東海第二発電所 設計及び工事計画に係る説明資料
コメント回答
(地中連続壁の不具合事象の全容)

2024年6月4日
日本原子力発電株式会社

コメント①「不具合事象の全容」

●中実部側壁面の未充填範囲

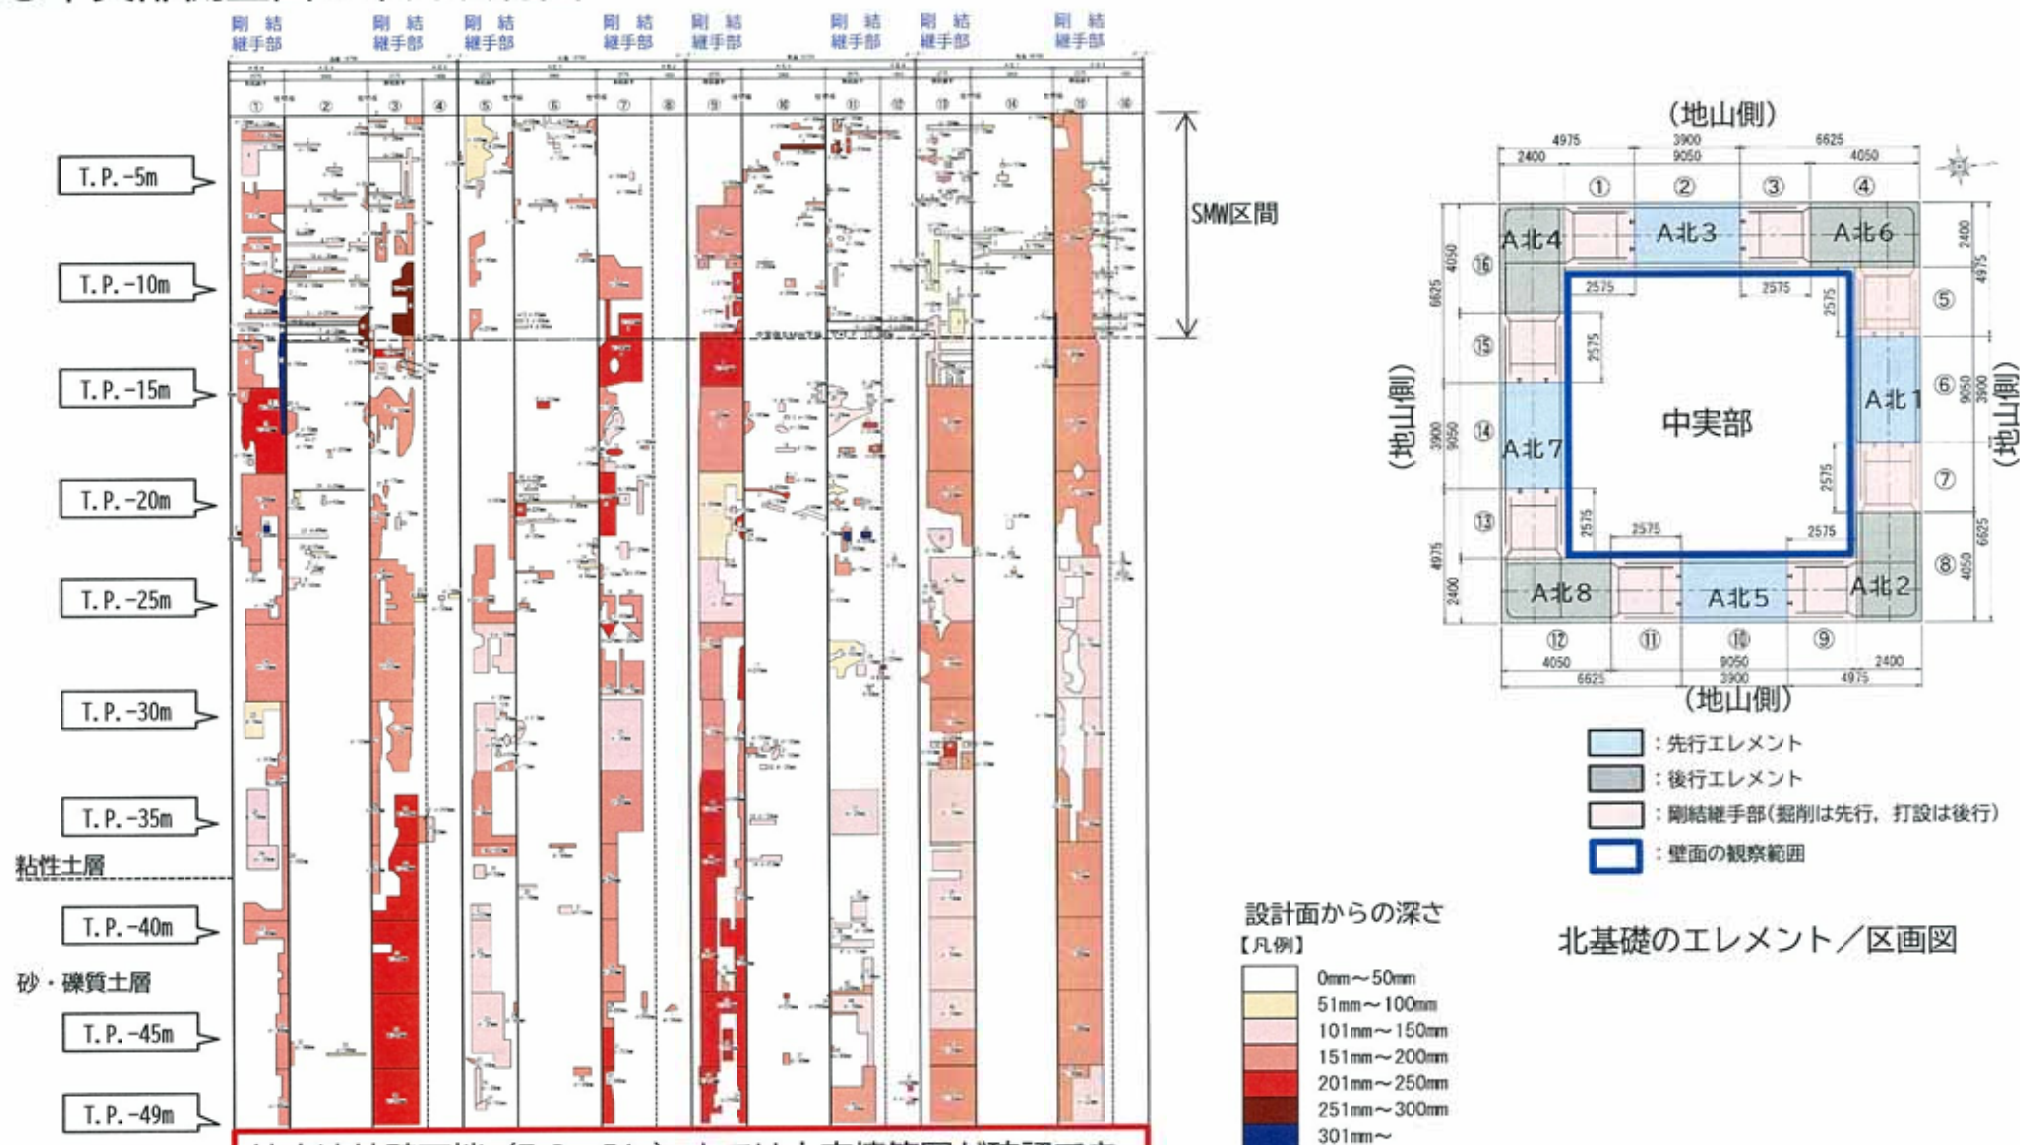
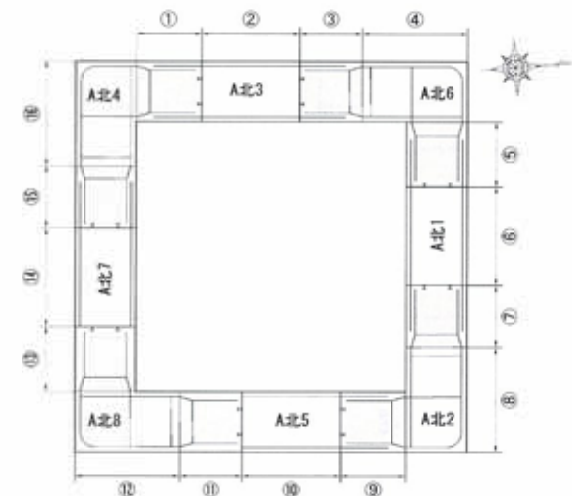
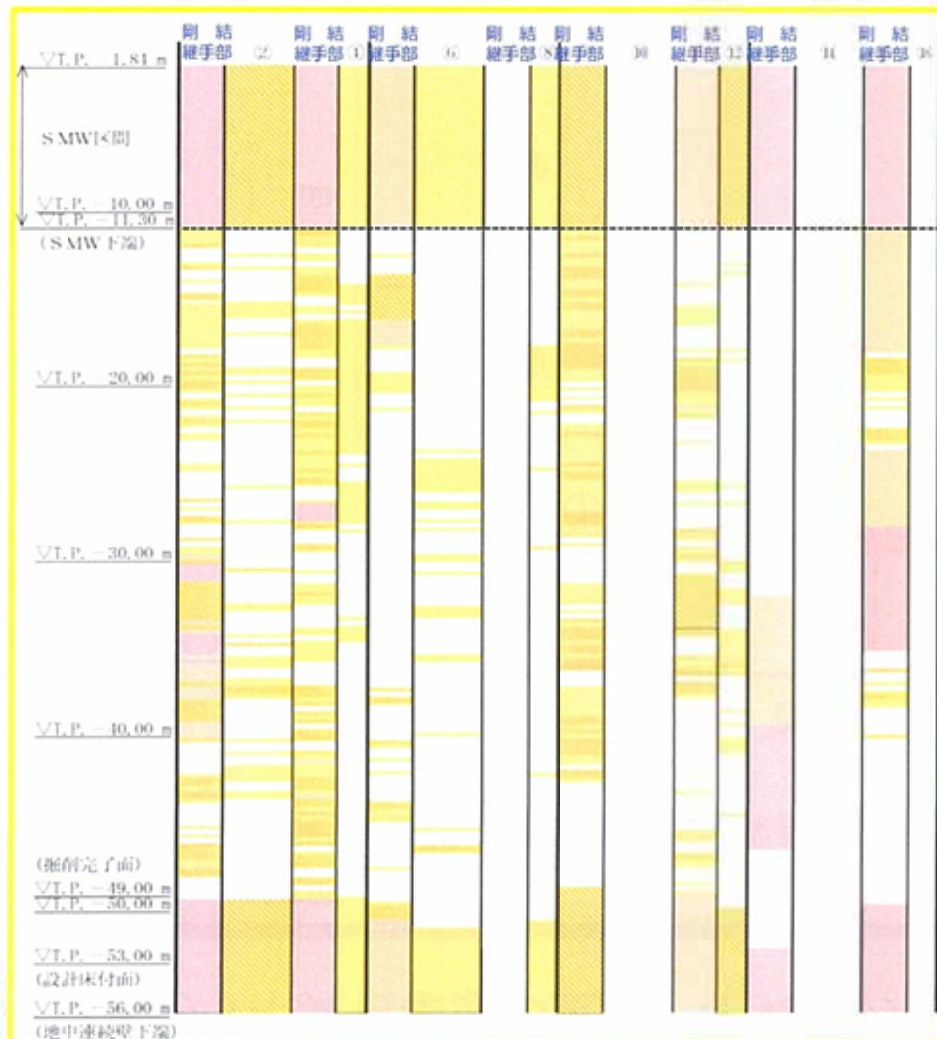
【コメント①】

- 基準適合性を判断するために必要な調査項目を網羅的に整理し、不具合事象の全容を示すこと
- 調査結果を踏まえた既工認との相違点を網羅的に整理して説明すること

構造物形状のうち北基礎の壁厚（未充填）に係る調査結果等を踏まえた不具合の全容は下記のとおり。

対象範囲			調査結果	不具合の全容
中実部側	剛結継手部	T. P. -49.0m 以浅	- 施工記録（超音波探査）：設計壁厚を満足する掘削幅を確保 - 目視観察：全区画で未充填部を確認（最大深さ70cm）	全面において未充填範囲を確認しており、不具合の全容はP30のとおり
		T. P. -49.0m 以深	施工記録（超音波探査）：設計壁厚を満足する掘削幅を確保	未充填範囲が確認できていないため、当該範囲は各区画の最大深さの未充填部があるものとした。不具合の全容はP30のとおり
	非剛結継手部	T. P. -49.0m 以浅	- 施工記録（超音波探査）：設計壁厚を満足する掘削幅を確保 - 目視観察：全区画で小規模な未充填部の点在を確認（最大深さ30cm）	全面において未充填範囲を確認しており、不具合の全容はP30のとおり
		T. P. -49.0m 以深	施工記録（超音波探査）：設計壁厚を満足する掘削幅を確保	未充填範囲が確認できていないため、当該範囲は各区画の最大深さの未充填部があるものとした。不具合の全容はP30のとおり
地山側	剛結継手部		- 施工記録（超音波探査）：設計壁厚を満足する掘削幅を確保 - 音響探査＋コア採取：全区画で未充填部を確認（最大深さ15cm）	- 音響探査＋コア採取により未充填範囲を確認しており、不具合の全容はP31のとおり - 計測範囲外については、中実部側での未充填部の要因検討、代表区画での3測線の音響探査を踏まえ、音響探査＋コア採取で確認された未充填深さを各区画ごとに水平方向及び鉛直方向に拡張するものとした。不具合の全容はP31のとおり
	非剛結継手部		- 施工記録（超音波探査）：設計壁厚を満足する掘削幅を確保 - 音響探査＋コア採取：⑩, ⑭, ⑯を除く区画で未充填部を確認（最大深さ3cm）

地中連続壁下端（T.P. -56m）までは未充填範囲が確認できていないため各区画の最大深さの未充填部が存在するものとした。

地山側の未充填範囲については、音響探査とコア採取で確認した未充填深さを各区画ごとに水平方向及び鉛直方向に拡張しており、具体的には下記のとおりである。

- ・音響探査で確認した未充填範囲は、その結果を同区画の水平方向に拡張する。
- ・音響探査の欠測区間については、当該区間のコア採取結果を水平及び鉛直方向に拡張する。ただし、SMW区間及び最下端の欠測区間については、各区画の最大深さとする。
- ・1区画で3測線の音響探査を実施した区画については、3測線の最大深さの結果を採用する。

北基礎中実部側
地中連続壁面の観察結果

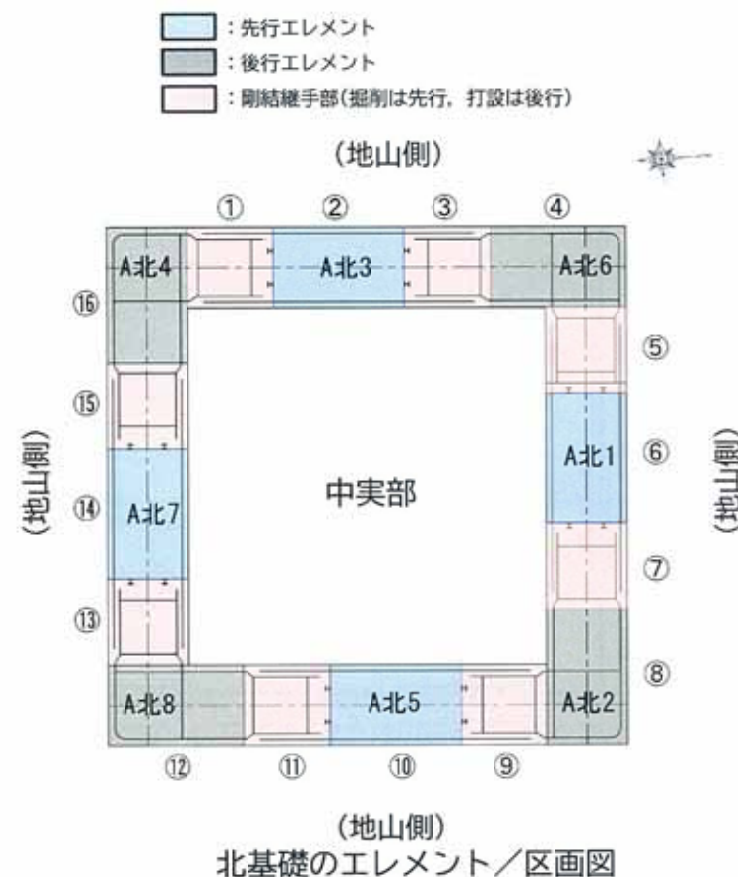
【コメント①】

- 基準適合性を判断するために必要な調査項目を網羅的に整理し、不具合事象の全容を示すこと
- 調査結果を踏まえた既工認との相違点を網羅的に整理して説明すること

対象範囲			調査結果	不具合の全容
北基礎	中実部側	T. P. -49.0m以浅	- 目視観察の結果、①, ③, ⑤, ⑦, ⑨, ⑮, ⑯で水平鉄筋の変形等を確認。このうち①, ⑮, ⑯は後行エレメントの鉄筋の高止まりが生じた区間である。また、①, ⑮で鉛直鉄筋の変形等が確認されたが軽微。 - 施工記録のうち後行エレメント鉄筋かご建込み前の超音波探査記録から①, ⑮で先行エレメントの一部の鉄筋に変形等を確認。 ①, ③, ⑤, ⑦, ⑨, ⑮で施工中にハンマーグラブの挿入を確認。	- 目視観察、施工記録（ハンマーグラブの挿入含む）から、①, ③, ⑤, ⑦, ⑨, ⑮, ⑯に鉄筋の変形等がある。 - 上記以外の区画は、施工記録で鉄筋が変形する要因がないことから、変形等はない。 - 不具合の全容はP44のとおり。
		T. P. -49.0m以深	①, ⑮, ⑯は後行エレメントの鉄筋の高止まりが生じた区間である。 - 施工記録（後行エレメント鉄筋かご建込み前の超音波探査記録）から、鉄筋に変形等はないことを確認。 ①, ③, ⑤, ⑦, ⑨, ⑮で施工中にハンマーグラブの挿入を確認。	①, ③, ⑤, ⑦, ⑨, ⑮, ⑯区画は、T. P. -49m以浅で水平鉄筋の変形等が認められることから、その下部の水平鉄筋の変形等が否定できない。なお、鉛直鉄筋については、T. P. -49.0m以浅の変形等は軽微であり、T. P. -49m以深においても同様。 ①, ⑮, ⑯は後行エレメントの鉄筋の高止まりが生じた区間であり、根入れ部の一部で無筋となっている。 - 上記以外の区画は、施工記録で鉄筋が変形する要因がないことから、変形等はない。 - 不具合の全容はP44のとおり。

対象範囲			不具合の全容
北基礎	中実部側	先行鉄筋	A.①, ③, ⑤, ⑦, ⑨, ⑮の水平鉄筋に変形等が認められる。 B.①, ⑮の水平鉄筋に変形等(凸部)が認められる。 D.③, ⑤, ⑦, ⑨の水平鉄筋の変形等が否定できない。
		後行鉄筋	A.①, ⑮, ⑯の水平鉄筋に変形等が認められる。 E.①, ⑮, ⑯の水平鉄筋の変形等が否定できない。(①, ⑮の先行鉄筋の凸部との接触) G.①, ⑮, ⑯の鉄筋が根入れの一部が無筋となっている。
	地山側	先行鉄筋	C.①, ⑮の水平鉄筋の凸部が消滅した区画 D.③, ⑤, ⑦, ⑨の水平鉄筋の変形等が否定できない。
		後行鉄筋	G.①, ⑮, ⑯の鉄筋が根入れの一部が無筋となっている。

●構造物形状 壁厚（未充填）

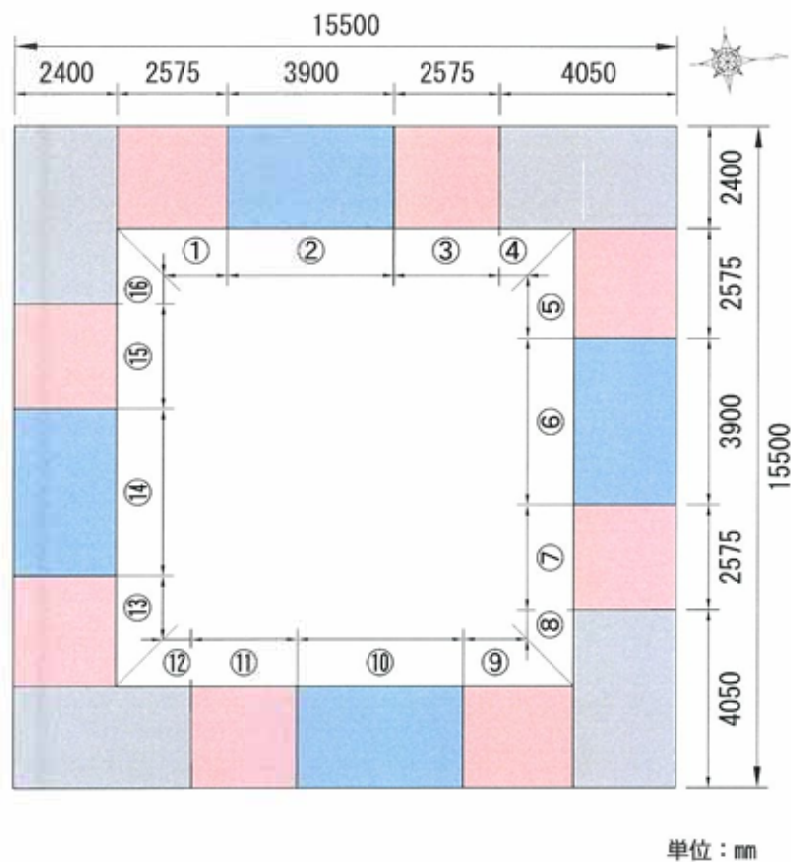
【コメント①】

- 基準適合性を判断するために必要な調査項目を網羅的に整理し、不具合事象の全容を示すこと
- 調査結果を踏まえた既工認との相違点を網羅的に整理して説明すること

構造形状の壁厚（未充填）について、既工認との相違点は下記のとおり。

対象範囲			相違点					
			未充填の有無	最大深さ	未充填の状況	設計壁厚	補修の可否	鉄筋との一体性への影響
南基礎	中実部側	剛結継手部	有	30cm	広範囲	減	可	無（補修により対応）
		非剛結継手部	有	27cm	点在	一部区間で減	可	無（補修により対応）
	地山側	剛結継手部	有	16cm	広範囲	減	不可	有
		非剛結継手部	有	4cm	点在	一部区間で減	不可	無（最小被り厚さ7cm確保）
北基礎	中実部側	剛結継手部	有	70cm	広範囲	減	可	無（補修により対応）
		非剛結継手部	有	30cm	点在	一部区間で減	可	無（補修により対応）
	地山側	剛結継手部	有	15cm	広範囲	減	不可	有
		非剛結継手部	有	3cm	点在	一部区間で減	不可	無（最小被り厚さ7cm確保）

南基礎及び北基礎の未充填箇所（同位置の深度方向での最大値）について、既工認との相違点を下記に示す。
